D-1 トレンチ ⑤層粒度分析結果 “テフラを含まない層準”に2試料データ (No.活-15) を追加、北西法面スケッチに「美浜テフラを挟む層」のハッチ (No.活-16) を追加、北法面スケッチにテフラ降灰層準 (No.活-17) を追加、凡例から“土壌化部” (No.活-18) を削除

敦賀発電所発電用原子炉設置変更許可申請書 (平成27年11月5日)
添付書類六 変更に係る発電用原子炉施設の場所に関する気象, 地盤,
水理, 地震, 社会環境等の状況に関する説明書
6-7-4-826頁

第7.4.4.8図 D-1 トレンチ 粒度分析結果 (⑤層)

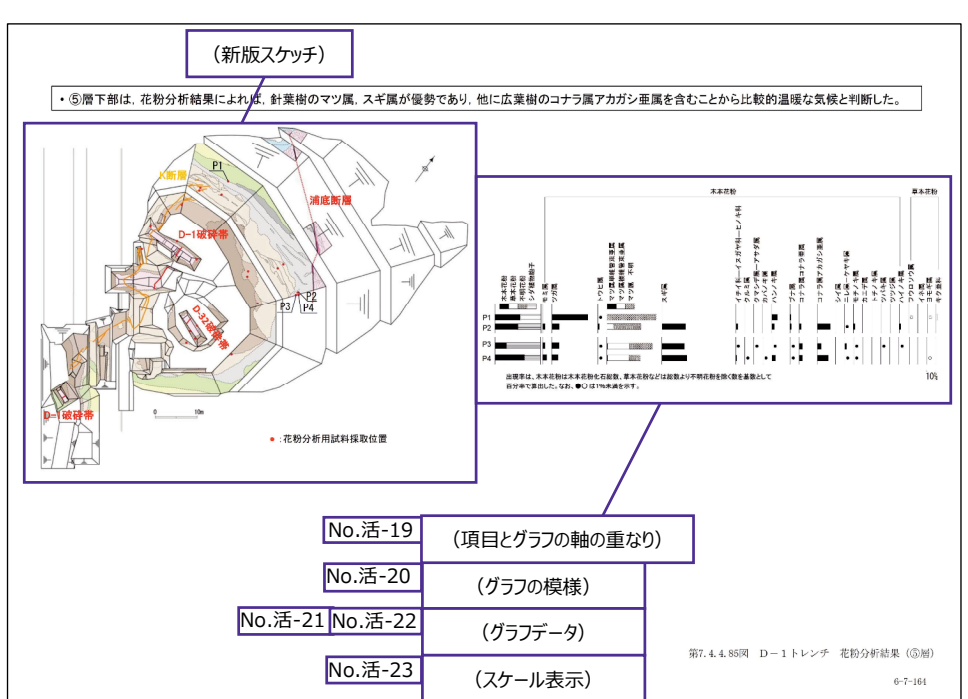
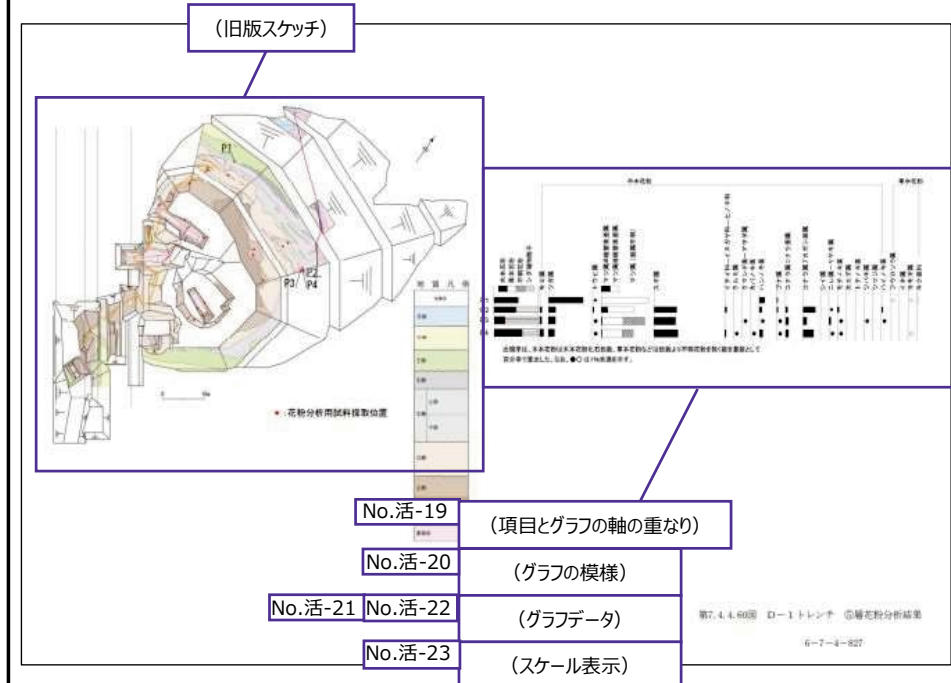
D-1 トレンチ ⑤層花粉分析結果 項目とグラフの軸 (No.活-19) が重なっていたため修正、グラフの模様 (No.活-20) が凡例と一致するように修正、グラフ作成時のエビデンス資料からの転記ミス (No.活-21,活-22) を修正、スケールの表示忘れ (No.活-23) を修正

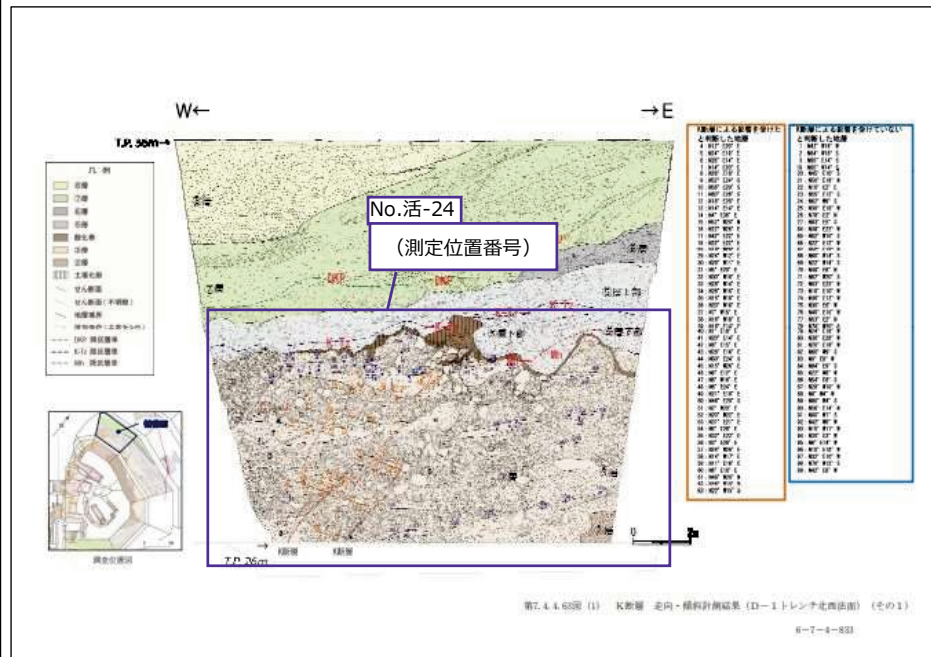
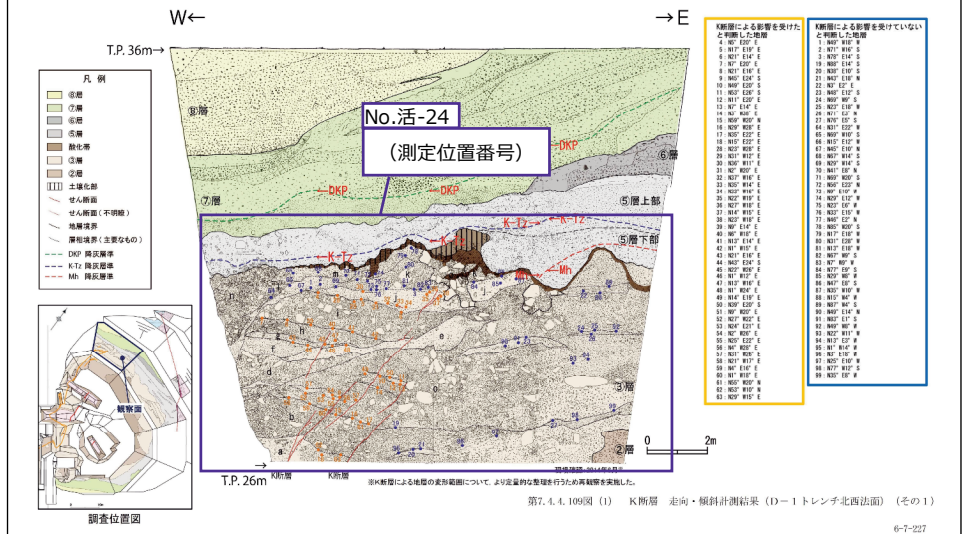
K断層 走向・傾斜計測結果 (D-1トレンチ北西法面) (その1) スケッチ中の測定位置番号 (No.活-24) を修正

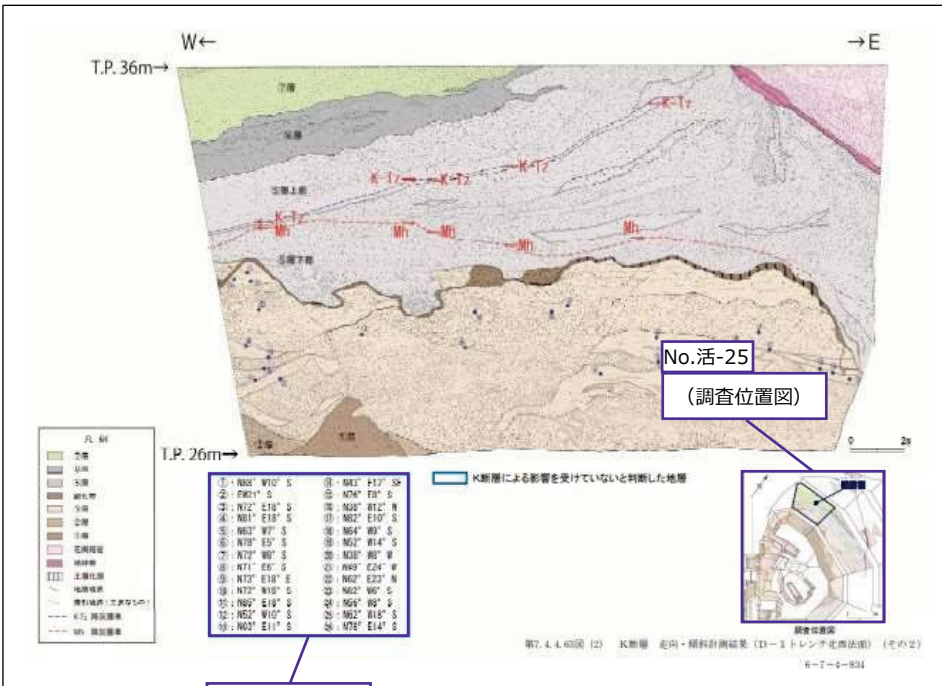
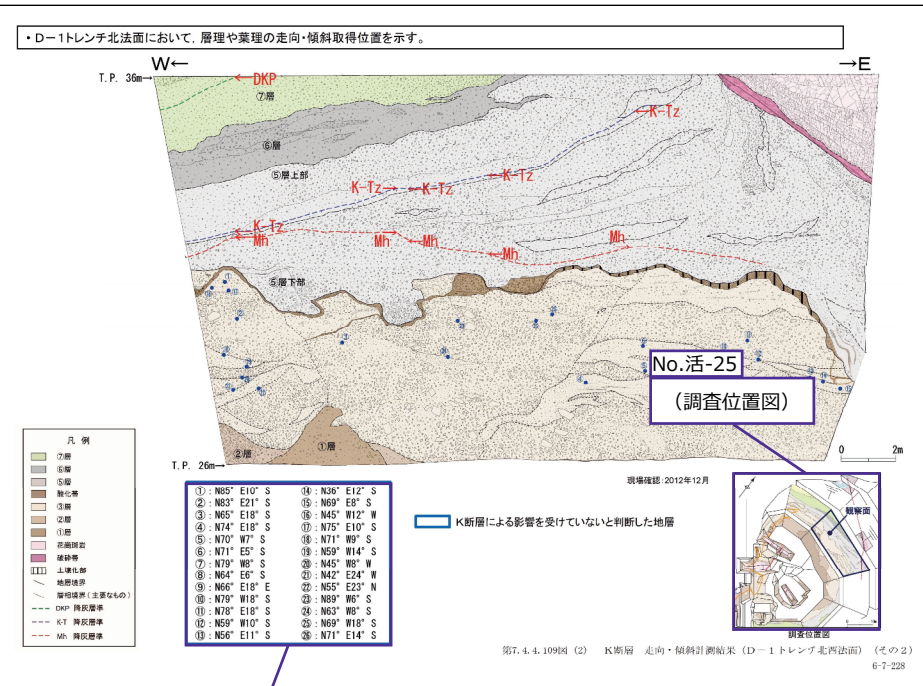
K断層 走向・傾斜計測結果 (D-1トレンチ北西法面) (その2) 調査位置図で示す法面 (No.活-25) を修正

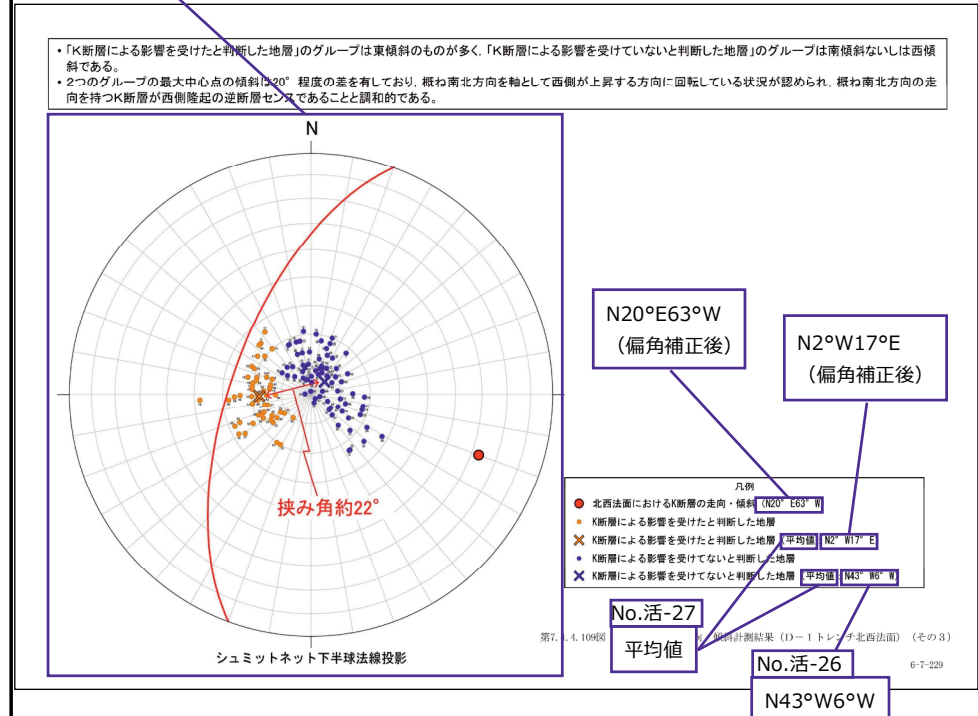
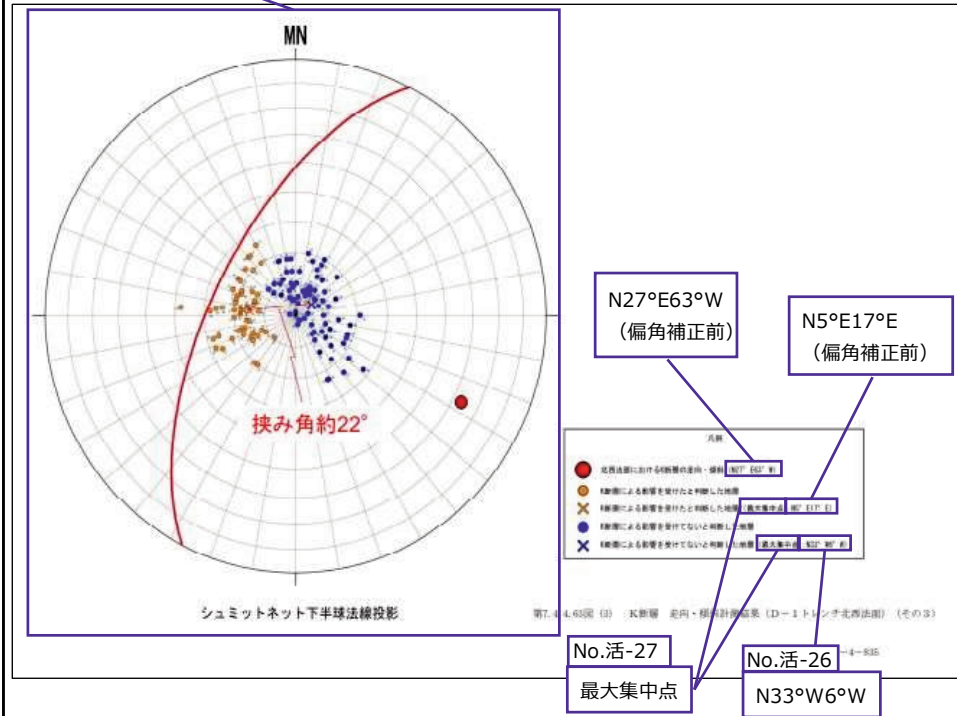
K断層 走向・傾斜計測結果 (D-1トレンチ北西法面) (その3) K断層による影響を受けていないと判断した地層の平均値 (No.活-26) を修正凡例中の記載 (No.活-27) を修正

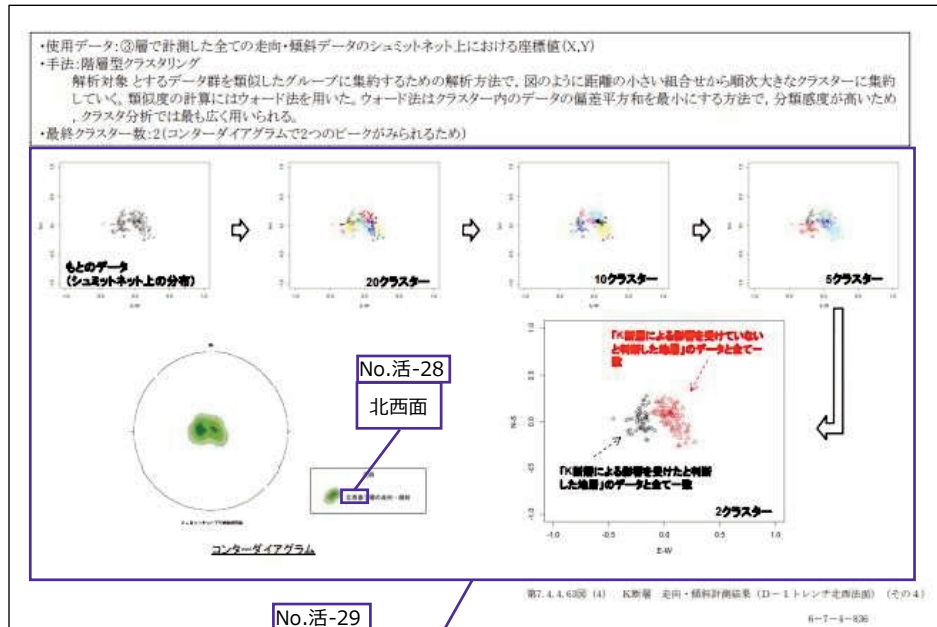
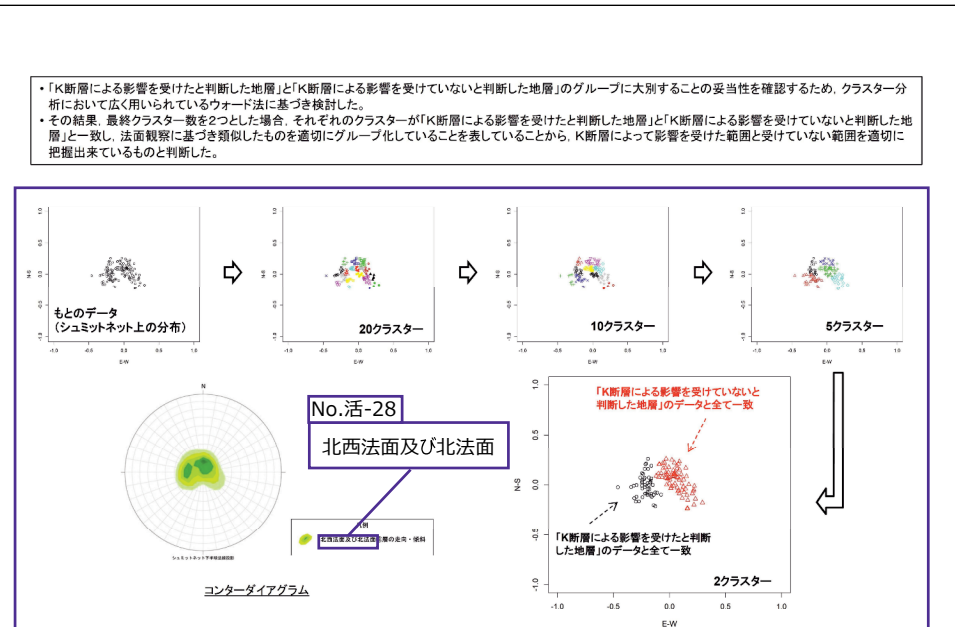
K断層 走向・傾斜計測結果 (D-1トレンチ北西法面) (その4) 凡例 (No.活-28) を修正
 クラスタ分析とコンターダイアグラム (No.活-29) の入力誤りを偏角補正を行ったうえで修正

No.活-29

No.活-29

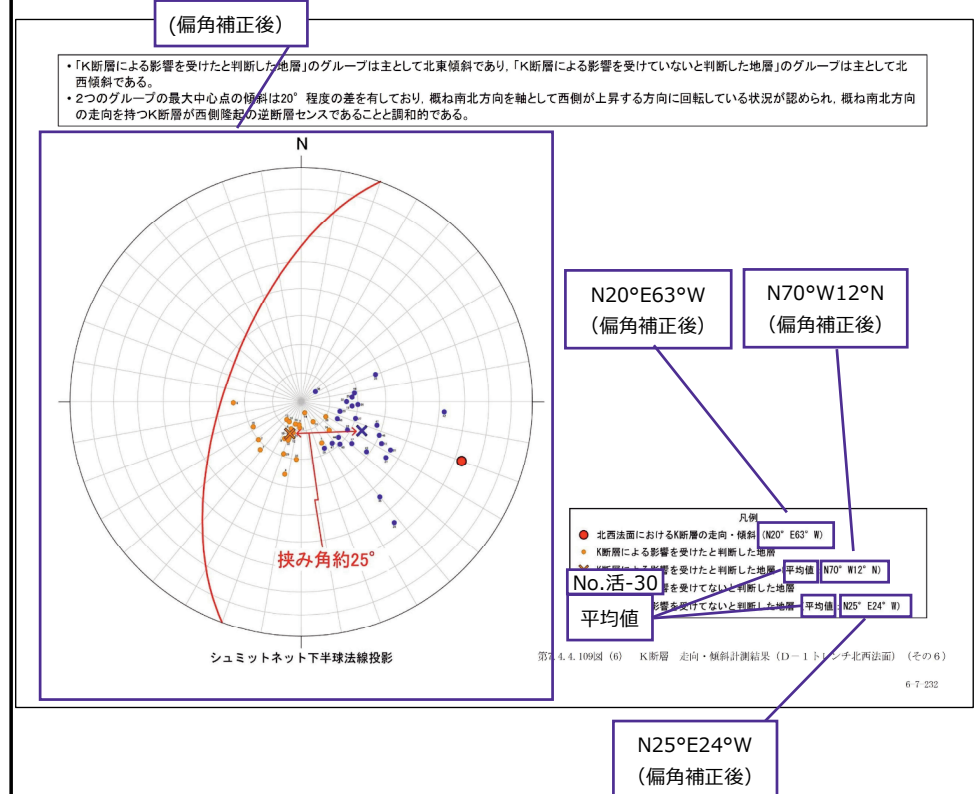
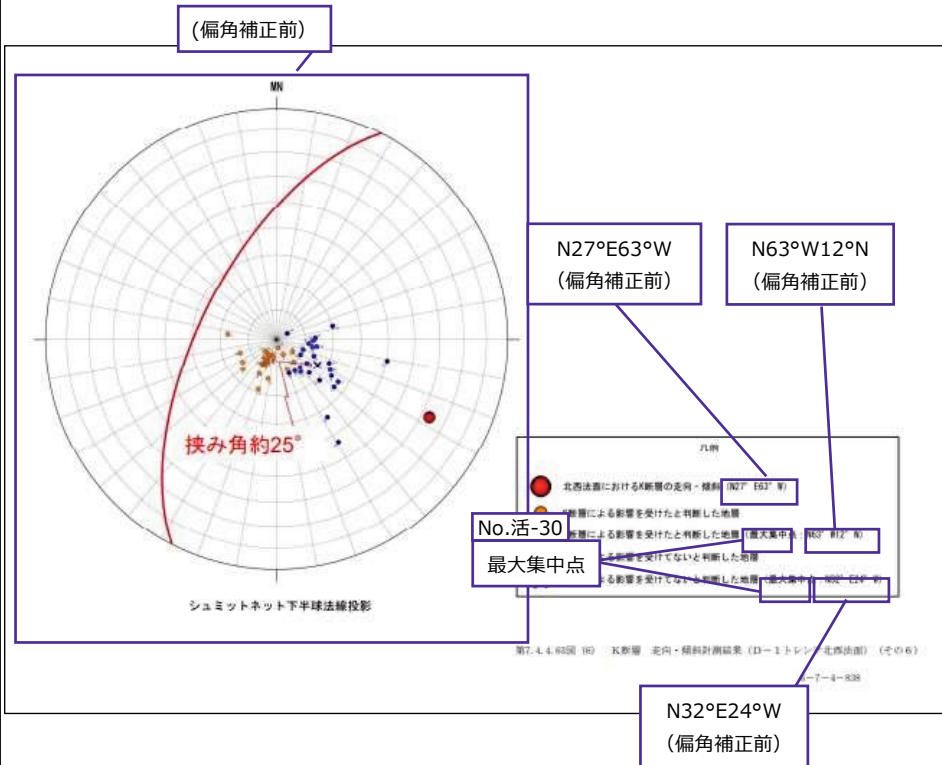
K断層 走向・傾斜計測結果 (D-1 トレンチ北西法面) (その6) 凡例中の記載 (No.活-30) を修正

第7.4.4.63図(7) K断層 走向・傾斜計測結果(D-1トレンチ北西法面)(その7)

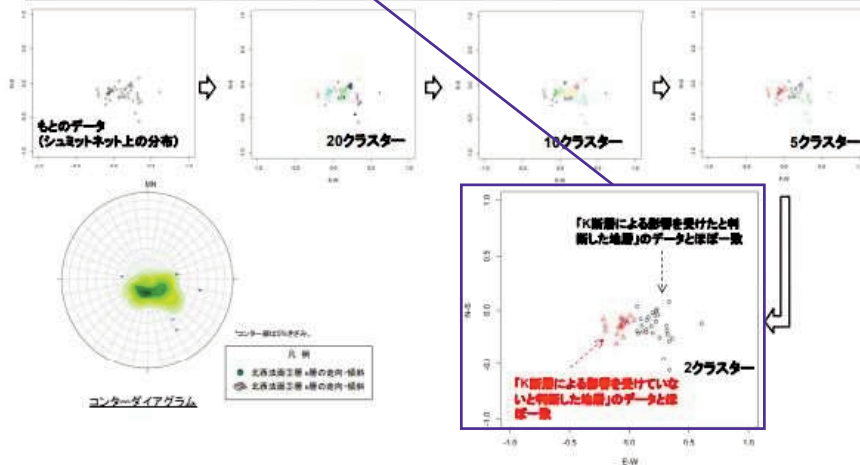
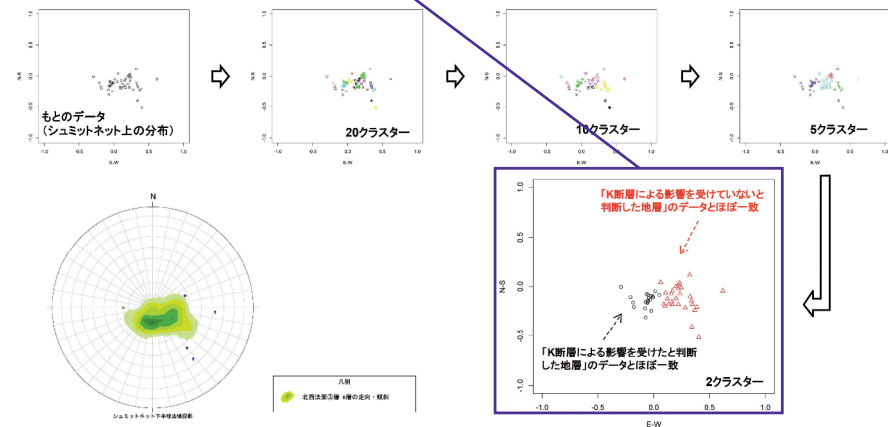
K断層 走向・傾斜計測結果(D-1トレンチ北西法面)(その7) クラスター分析結果の誤記(No.活-31)を修正

No.活-31

No.活-31

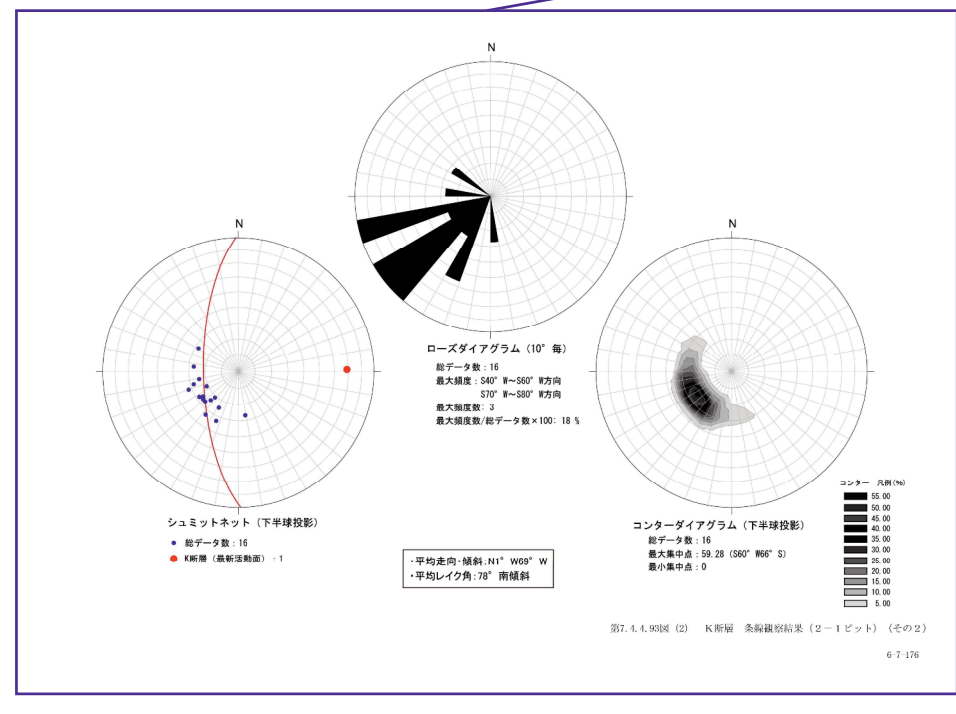
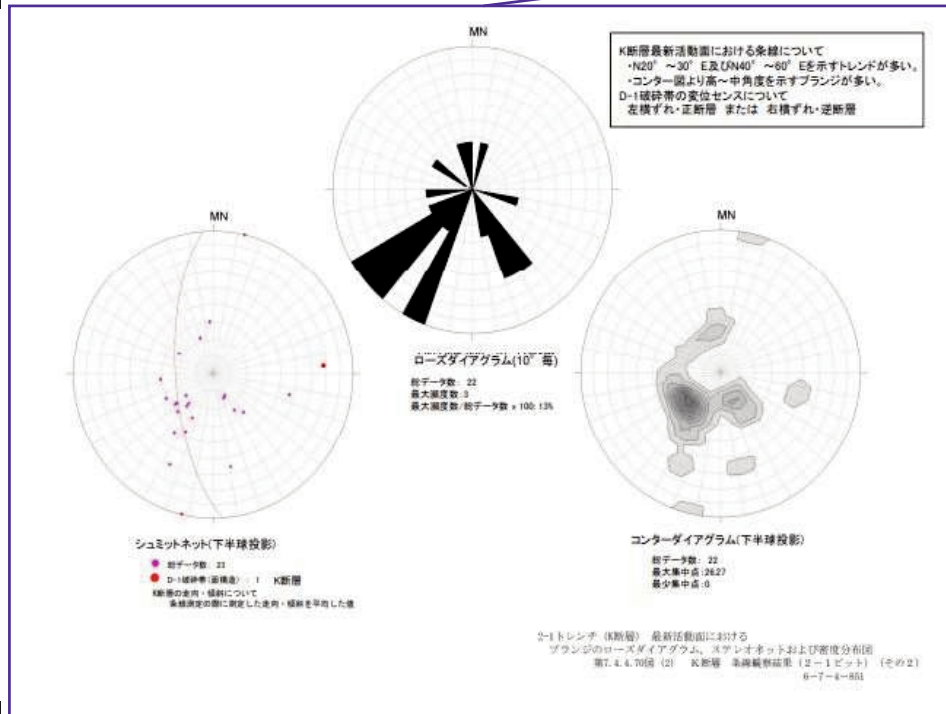
K断層 条線観察結果 (2-1ピット) (その2) 条線観察結果 (No.活-32) の修正

No. 活-32
(旧)

No. 活-32

(トレーサビリティ確認済データで再作成)

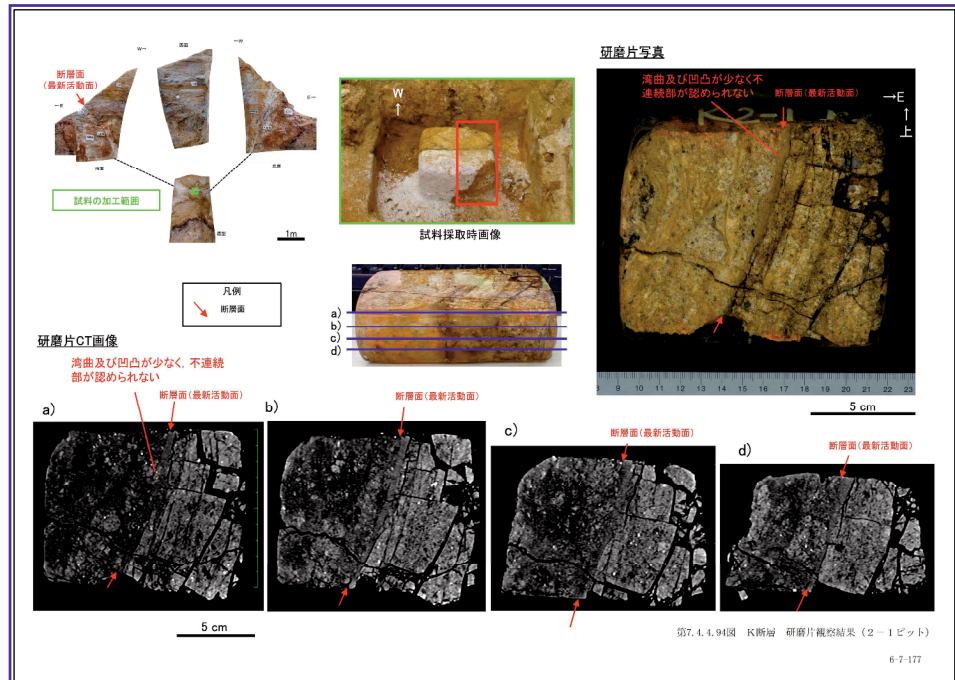
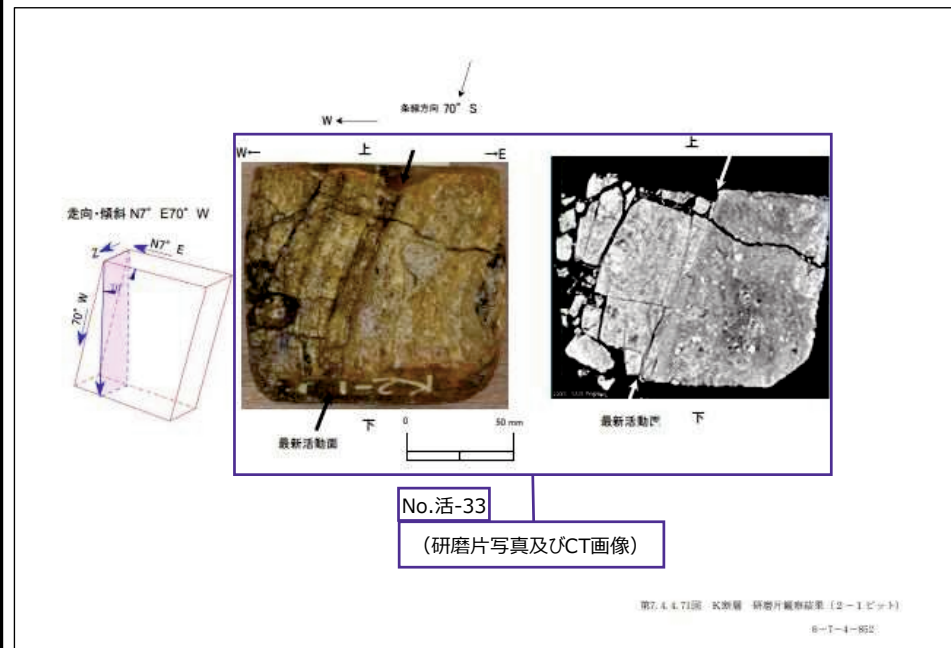
K断層 研磨片観察結果 (2-1ピット) 研磨片及びCT画像 (No.活-33) を上下反転

No.活-33
(研磨片写真及びCT画像を正しい向きに修正)
